FICHE D'INFORMATION AUX CANDIDATS
AVIS N° 2021_50001_0043

Travaux de construction du Groupe Scolaire Marceau
Rue Massena 13003 Marseille
14 lots

RÉPONSE SUITE A DES DEMANDES D'INFORMATION

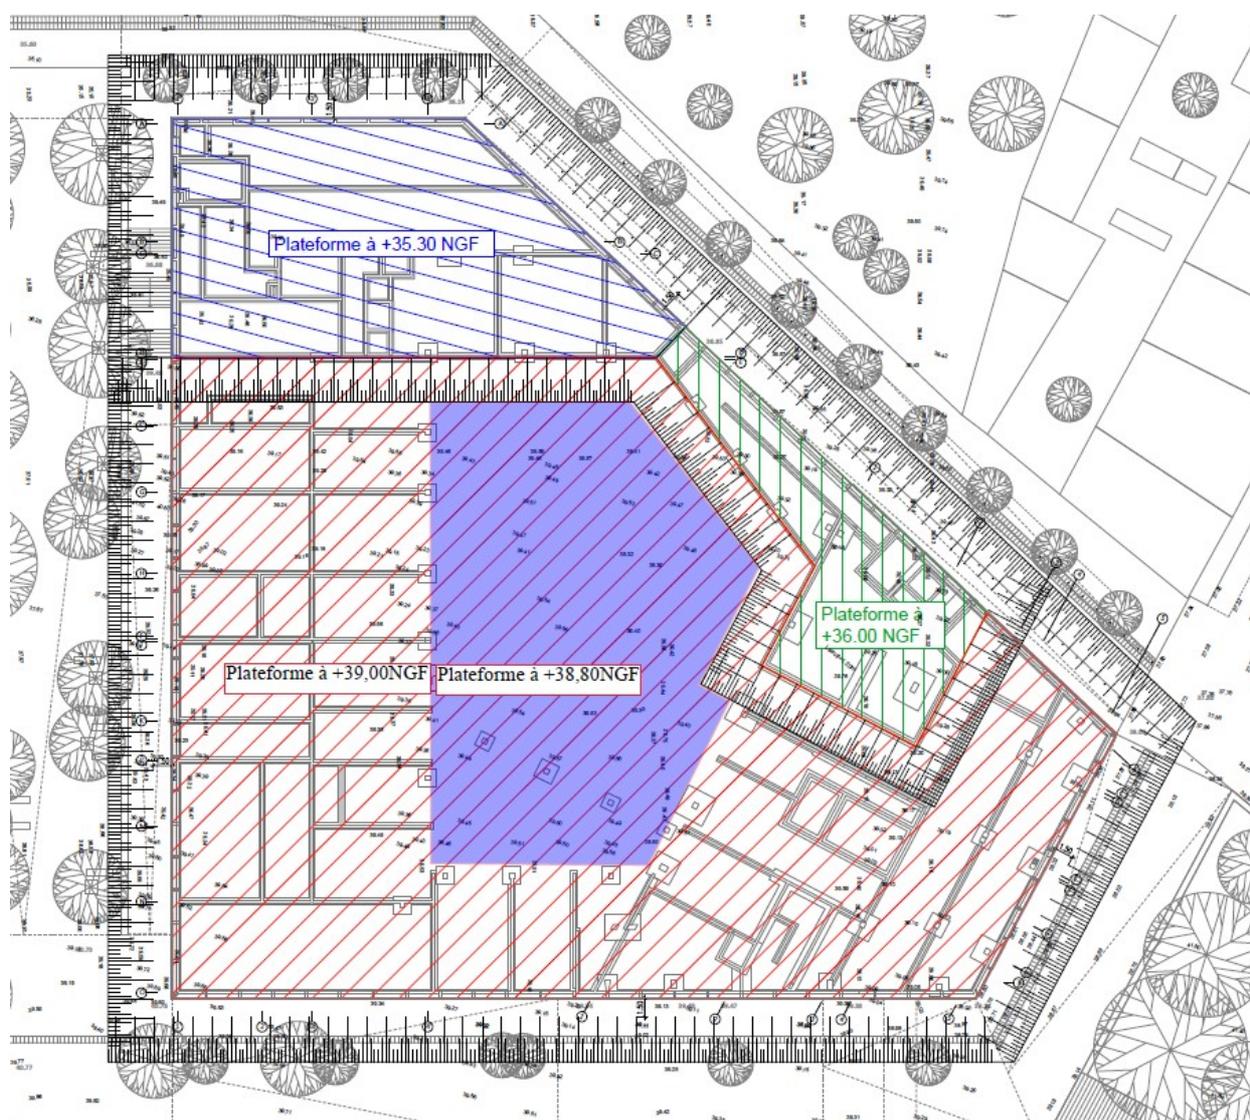
Bonjour, Le plan de terrassement fait apparaître 3 plateformes, or le CCTP lot 14 en page 10 en indique 4. Quelles sont les prescriptions à ce sujet ? Bien cordialement.

Les niveaux de plateforme suivant CCTP. Le niveau P.F.+38.80 est repéré dans le schéma ci-dessous.

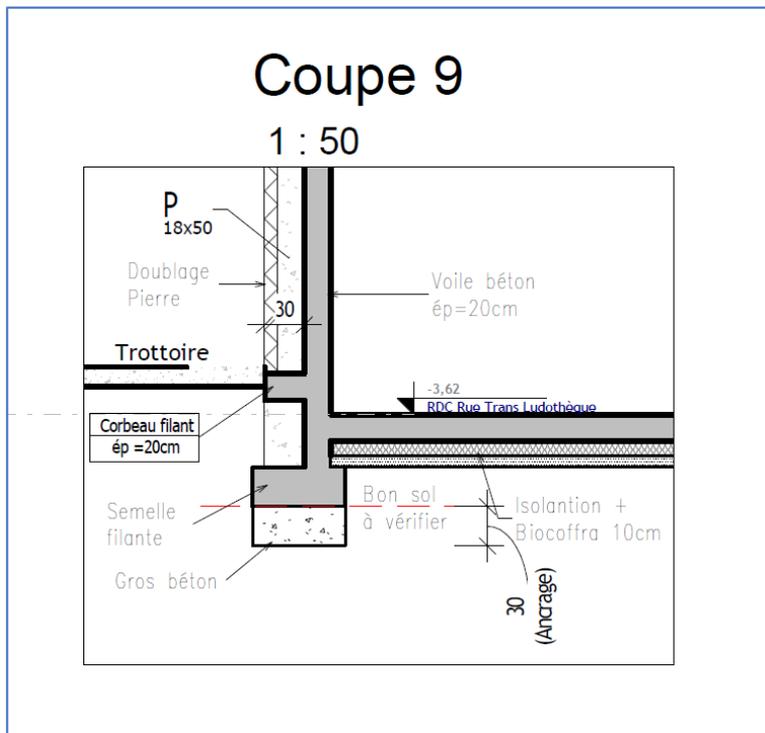
Lot 8 :- Le bât ne possède pas de vide sanitaire, et afin pour la pose du linoleum au R-1 et RDC, il faut que le gros-œuvre insère un polyane sous la dalle (pour éviter les remontées capillaires). Pouvez-vous nous confirmer que cela est bien prévu?

Il a été prévu la réalisation d'une dalle portée sur un coffrage biodégradable de 10 cm. Il n'est donc pas nécessaire de prévoir un polyane.
